3964/2017		Protocolo: 0750760/2017	
Dados do Requerente/ Empreendedor			
Nome: Anglo American Minério de Ferro do Brasil SA		CPF/CNPJ: 02.359.572/0004-30	
Endereço: Rua Maria Luiza de Souza Santiago n°200- 11° andar			
Bairro: Belvedere		Município: Belo Horizonte	
Dados do Empreendimento			
Nome/ Razão Social: Anglo American Minério de Ferro Brasil S/A. (Projeto Minas Rio)		CPF/CNPJ: 02.359.572/0004-30	
Endereço: Lugarejo Agua Limpa, MG 010			
Distrito: São Sebastião do Bom Sucesso		Município: Conceição do Mato Dentro	
Dados do uso do recurso hídrico			
UPGRH: DO3: Bacia do rio Santo Antônio e esq.do rio Doce, entre as conf.do Piracicaba e Santo Antônio		Curso D'água: Afluentes do córrego Bom Sucesso	
Bacia Estadual: Rio Santo Antônio		Bacia Federal: Rio Doce	
Latitude: 18°54'52,47"S		Longitude: 43°24'25,03"W	
Dados enviados			
Área drenagem (km²): -		Q_{7,10} (m³/s): -	Q solicitada (m³/s): 0
Cálculo IGAM

PARECER TÉCNICO

ÁGUA SUPERFICIAL

A presente análise trata do processo administrativo 3964/2017 no qual o requerente **Anglo American Minério de Ferro do Brasil SA**, CNPJ: 02.359.572/00041-30, solicita outorga na modalidade **Autorização** para canalização de curso d'água em se

Figura 4.3: Croquis da seção transversal típica dos drenos de fundo.

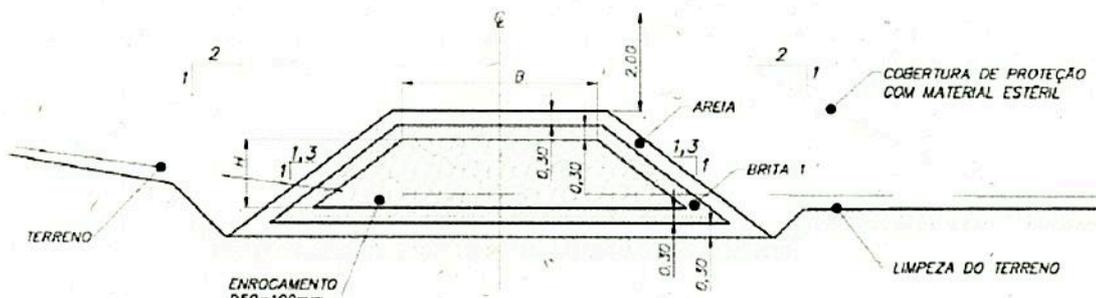
O sistema de drenagem interna, constituído por drenos de fundo, foi projetado com geometria trapezoidal e taludes laterais com inclinação 1,3H:1,0V e será composta por enrocamento em seu interior (D50 = 100 mm), envolto por uma camada de transição constituída de 0,30 m de brita 1, seguida por uma camada de 0,30 m de areia grossa.

Figura 2– Mapa de Monitoramento de Recursos Hídricos Superficiais a jusante da PDE Norte, fonte: informações complementares

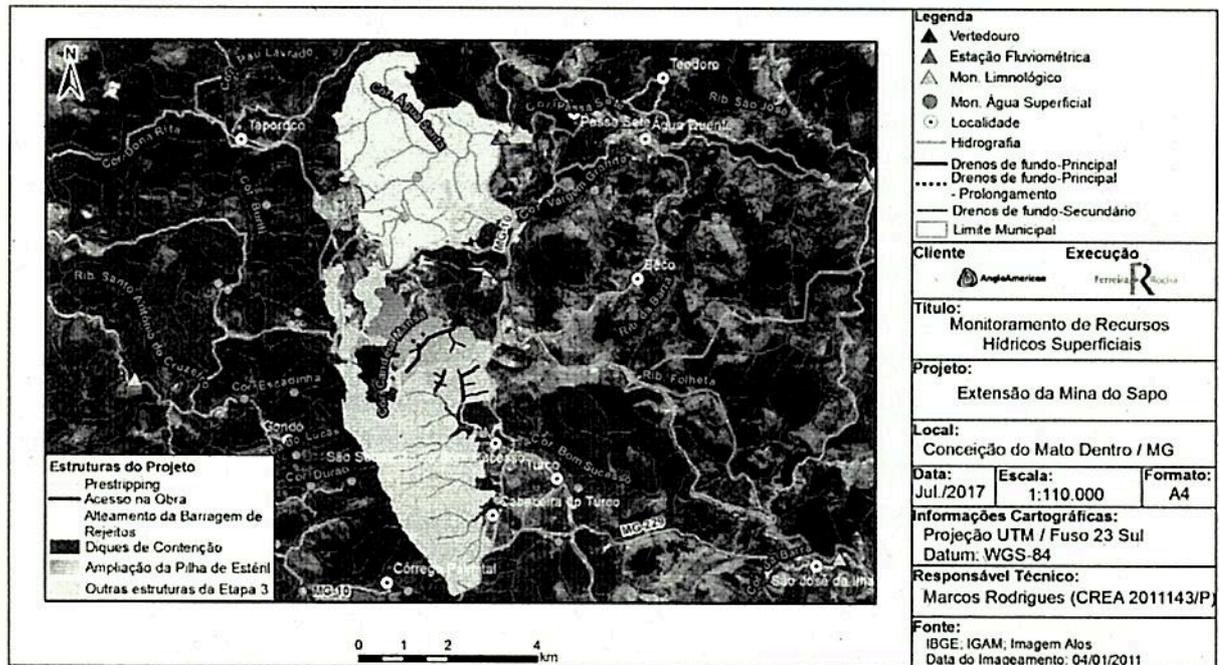
Os pontos de monitoramento VSS-21 e VSS-22 deverão ser relocados para um ponto mais a jusante por estarem instalados no mesmo eixo dos maciços dos diques 4 e 5.
